Autorité environnementale

**Avis délibéré de l'Autorité environnementale sur la
zone d'aménagement concerté (Zac) Charenton-
Bercy à Charenton-le-Pont (94) - 3^e avis**

n°Ae : 2022-118

Avis délibéré n° 2022-118 adopté lors de la séance du 9 mars 2023

Figure 5 – Continuités écologiques : trait vert épais vertical : entre la Seine et le bois de Vincennes, flèches vert sapin : à l'échelle du quartier, vert prairie : à l'échelle des lots, en brun : continuités de terres. – Source : mémoire en réponse, communiqué aux rapporteurs

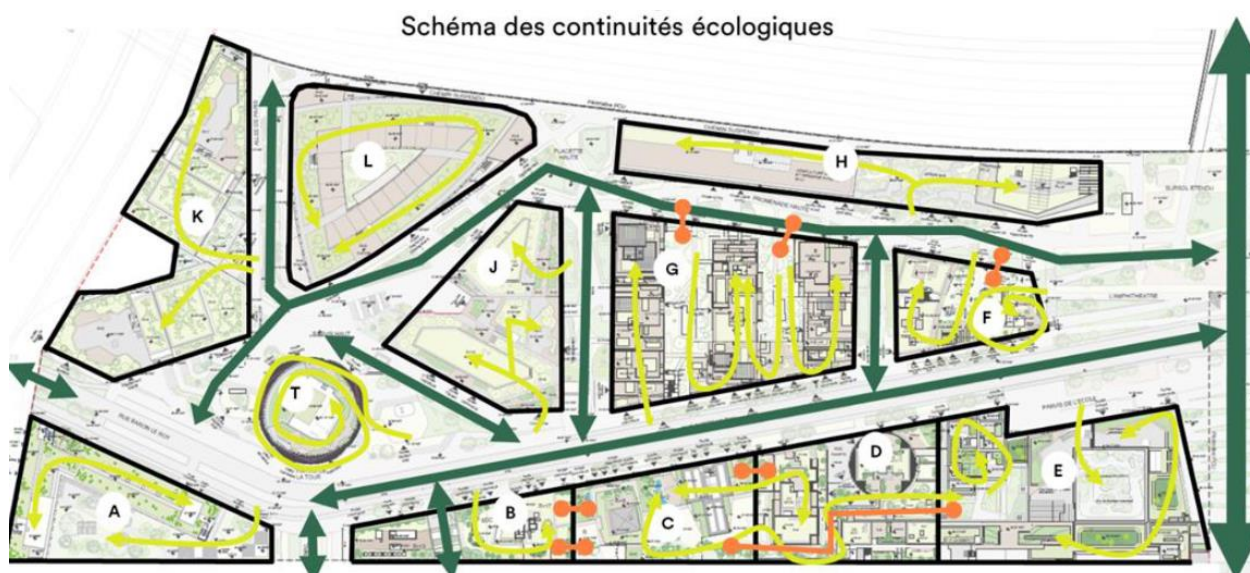
Il est d'ailleurs précisé que l'épaisseur de sol constituera un « *facteur limitant allant de la prairie à l'ourlet* » des continuités écologiques, en dépit des plantations et des noues dans les espaces publics, notamment sur la nouvelle passerelle Valmy, même si l'objectif théorique poursuivi est de conduire à un « *néo-biotope* » de chênaie-charmaie. Le schéma réalisé fait apparaître la difficulté de prévoir une trame brune¹² continue dans le quartier dans ces conditions.

L'Ae recommande à nouveau d'évaluer l'équivalence fonctionnelle des espaces verts créés dans le projet avec celle des espaces verts qui auraient résulté des obligations figurant dans le plan local d'urbanisme avant sa mise en compatibilité avec le projet de Zac.

Figure 7 –Ambiance sonore modélisée de jour (à gauche) et de nuit (à droite) – Source : mémoire en réponse communiqué aux rapporteurs

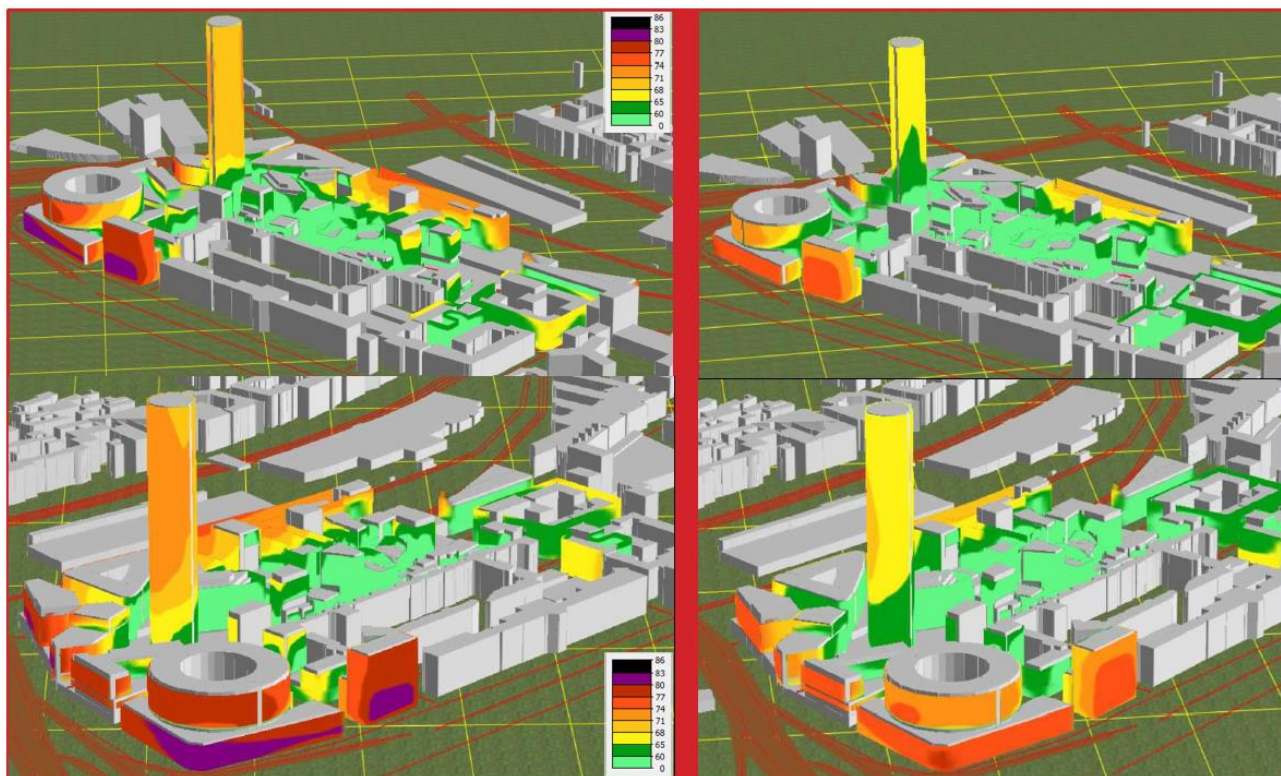
Il convient de noter que les couleurs utilisées dans la légende sont peu éclairantes : même le vert clair est susceptible de correspondre à des valeurs pouvant être supérieures aux valeurs cibles de l'organisation mondiale de la santé, qui sont de 53 dB(A) le jour et 43 dB(A) la nuit, puisque le vert sombre ne commence qu'à 60 dB (A).

L'Ae recommande à nouveau de reconsidérer l'implantation de résidences étudiantes en bordure d'infrastructures de transports bruyantes au regard des risques sanitaires connus.

L'Ae recommande de comparer les niveaux de bruit résultant des modélisations acoustiques aux valeurs cibles de l'organisation mondiale de la santé et de proposer des mesures de réduction du bruit à la source.

Figure 8 – Périmètre opérationnel de la Zac avec mise en évidence, en encadré rouge, des zones de la Zac hors périmètre opérationnel. Source : rapporteurs d'après le dossier.

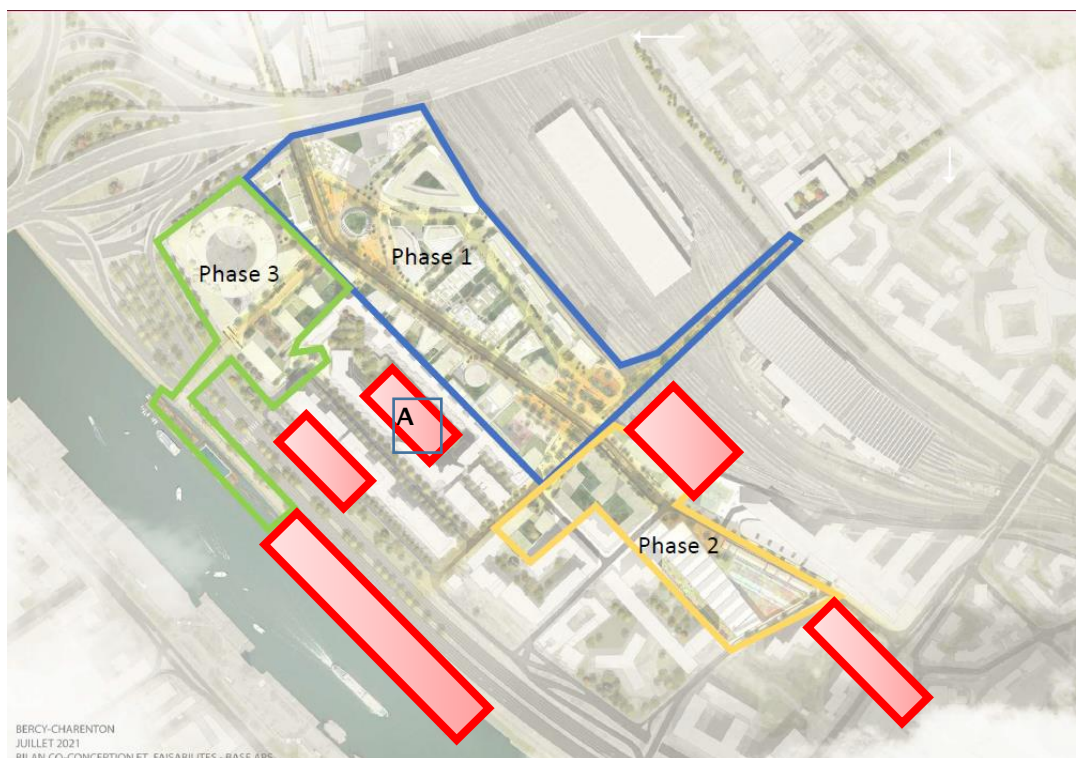
Le périmètre de la Zac est défini dans le dossier sur le fondement des emprises mutables et fait l'objet d'un arrêté. Pour autant, il ne correspond pas à son périmètre dit "opérationnel" : les opérateurs n'interviennent pas sur certaines parties, comme mis en évidence en figure 8 et aucun projet n'y est aménagé, ni même étudié.

Outre que le dossier ne met pas en exergue ce choix qui n'apparaît qu'implicitement dans les supports cartographiques des zones de projet et de non-projet au sein de la Zac, il est évident qu'il existe une interdépendance entre ces opérations et leur voisinage au sein de la Zac, ainsi que, par nature dans une zone urbaine dense, avec le contexte environnant. Cela vaut particulièrement pour les écoulements des eaux, indifférents aux frontières de projet. Par exemple, la zone marquée A sur la figure 8 correspond à un espace vert, le jardin de la résidence Richelieu, exclue du périmètre de la Zac. Il comprend des points bas et forme une cuvette mais la gestion des eaux pluviales¹⁹ (figure 9) et du risque d'inondation n'est pas abordée sur cette zone, au motif qu'elle est hors du périmètre opérationnel de la Zac, bien qu'elle soit dans le périmètre de la Zac. L'avis revient en § 3.2 sur le risque d'inondation qui est pris ici comme illustration. Il convient, pour la complète information du public, d'analyser tous les enjeux environnementaux à l'échelle de la Zac, voire du projet et même de l'aval de la confluence Seine-Marne et de présenter les incidences des aménagements prévus en son sein y compris dans les zones qui ne font pas l'objet d'interventions au titre du périmètre opérationnel, voire leurs incidences en dehors de la Zac.

Ainsi, la zone marquée A dans la figure 8 correspond à un square en forme de cuvette qui n'est pas modifié et reste donc en zone inondable ; or, ce square commande l'accès à un ensemble résidentiel (R+11) hors Zac, qui concentre l'essentiel des habitants actuels du quartier. Bien que ce jardin soit hors du périmètre opérationnel de la Zac, même s'il est intégré à celui de la Zac, le dossier devrait intégrer dans la description des conditions de vie durant la crue celles des occupants de cette zone d'habitation, dont l'accès dépend de la Zac.

- *mettre en évidence clairement dans le dossier le périmètre opérationnel au sein de celui de la Zac en précisant les implications de cette limitation,*
- *analyser pour tous les enjeux environnementaux et en particulier pour les écoulements des eaux pluviales ou le risque inondation jusqu'à l'aval de la confluence de la Marne et de la Seine, les incidences sur les zones sans opération,*
- *s'engager sur l'analyse des effets cumulés avec la Zac parisienne Bercy-Charenton, dès que son projet amendé sera connu.*

Figure 10 – Zones inondées avant et après projet. Source : dossier

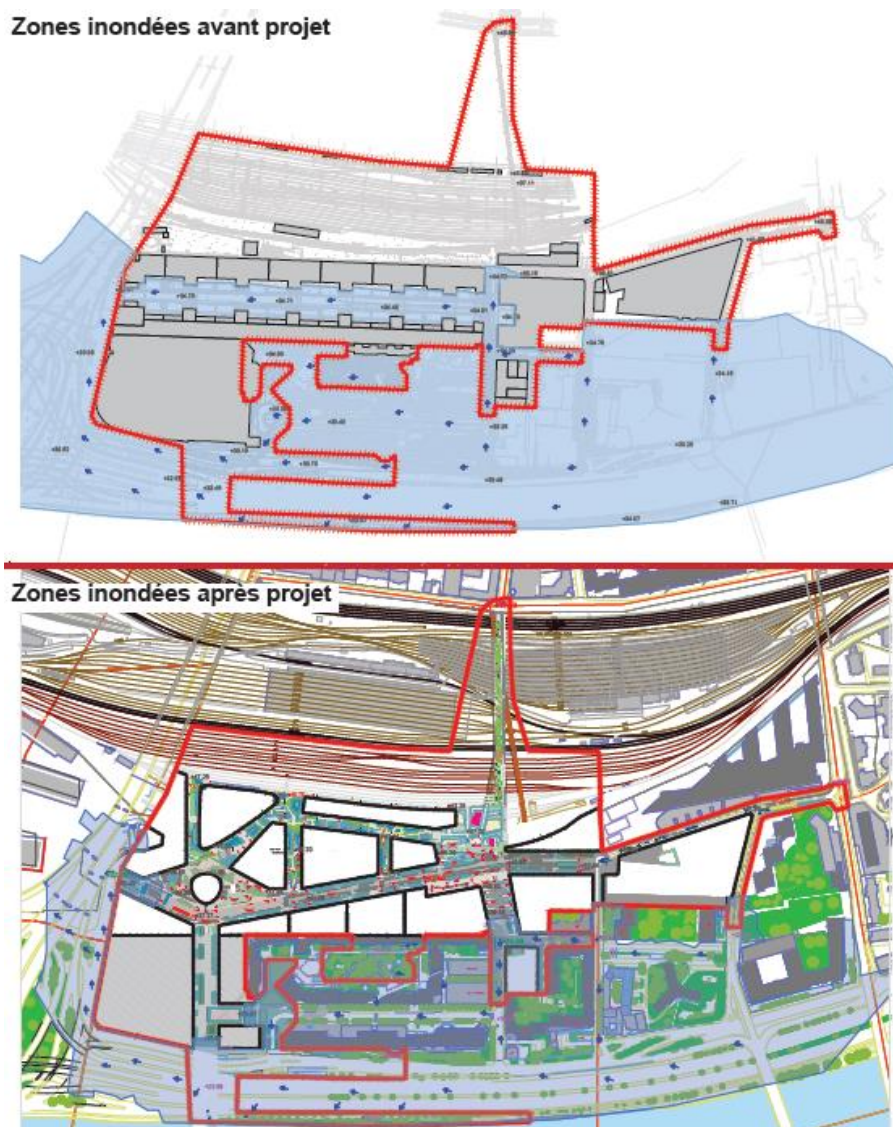
Le mémoire en réponse indique que le projet induit une modification de l'aléa (« *le contour de la zone inondable par une crue de type 1910 va reculer grâce au projet* »), par surélévation des planchers au-dessus de la cote des plus hautes eaux connues (PHEC). Cependant, cela ne vaut selon

l'Ae que pour les nouvelles constructions présentes dans le périmètre de Zac opérationnel et peut devenir un facteur aggravant pour les zones jouxtant le périmètre opérationnel dans le contexte de la décrue.

L'Ae recommande d'identifier précisément les accès inondables aux logements, situés hors du périmètre opérationnel de la Zac, ou dont l'accès est dans la Zac, et d'en déduire les logements à évacuer en cas de crue à l'échelle du quartier Charenton-Bercy.
